Bescheid

**über die Änderung und Ergänzung der
allgemeinen Bauartgenehmigung
vom 17. Juli 2020**

**Nummer:
Z-41.10-710**

**Bauart zum Errichten von Lüftungsleitungen aus Stahlblech mit Bekleidung aus THERMAX SL
für eine Feuerwiderstandsdauer von 90 Minuten**

Anlage 1

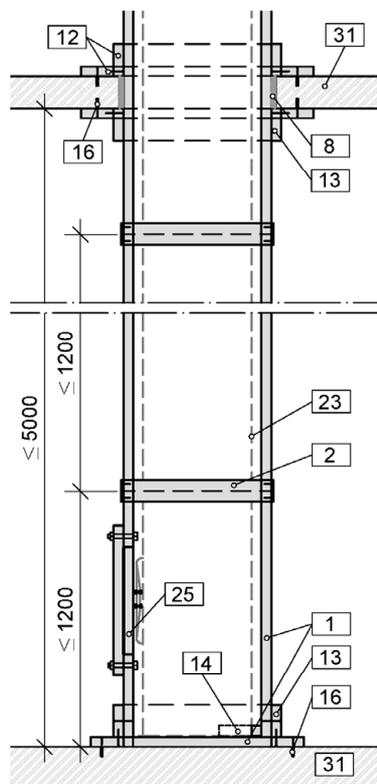
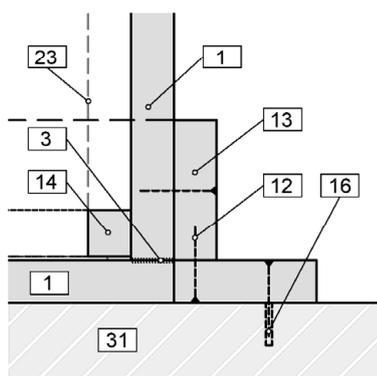
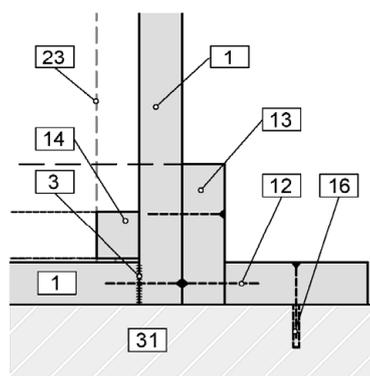
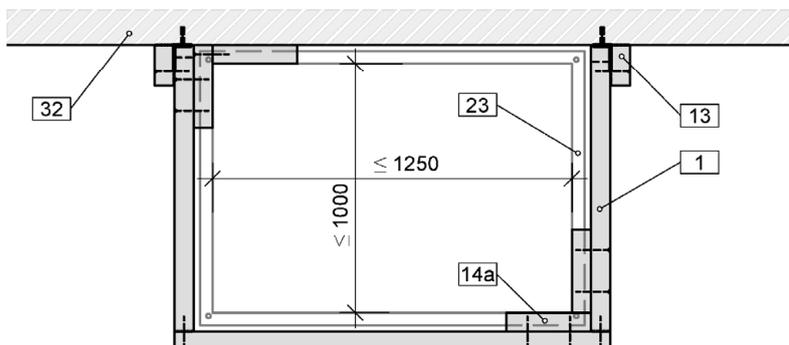
3. Anlage 5 der allgemeinen Bauartgenehmigung wird ersetzt durch die geänderte/ergänzte Anlage 1 dieses Bescheids.

Umlaufende Fugen sind zusätzlich mit Abdeckstreifen THERMAX A nach Abschnitt 2.1.3.2 zu verkleben und zu verklammern oder zu verschrauben (s. Anlage 1). Die Abdeckstreifen können außen oder innen angebracht werden (s. Anlagen 2 und 4)

Anlage 2

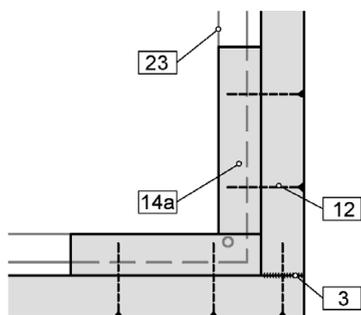
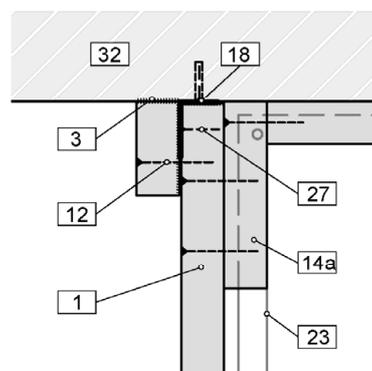
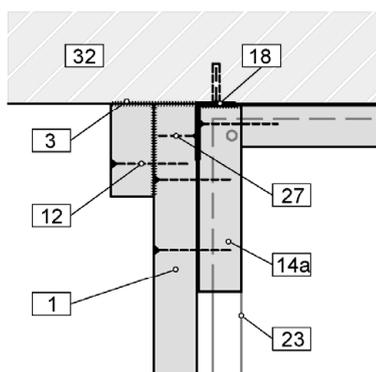
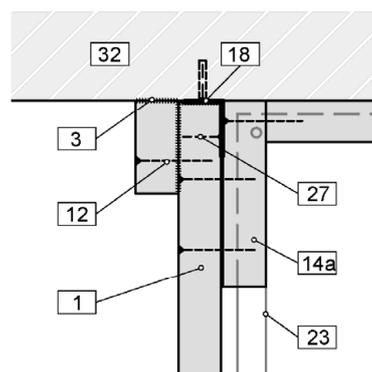
5. Der allgemeinen Bauartgenehmigung wird die Anlage 2 dieses Bescheids hinzugefügt.
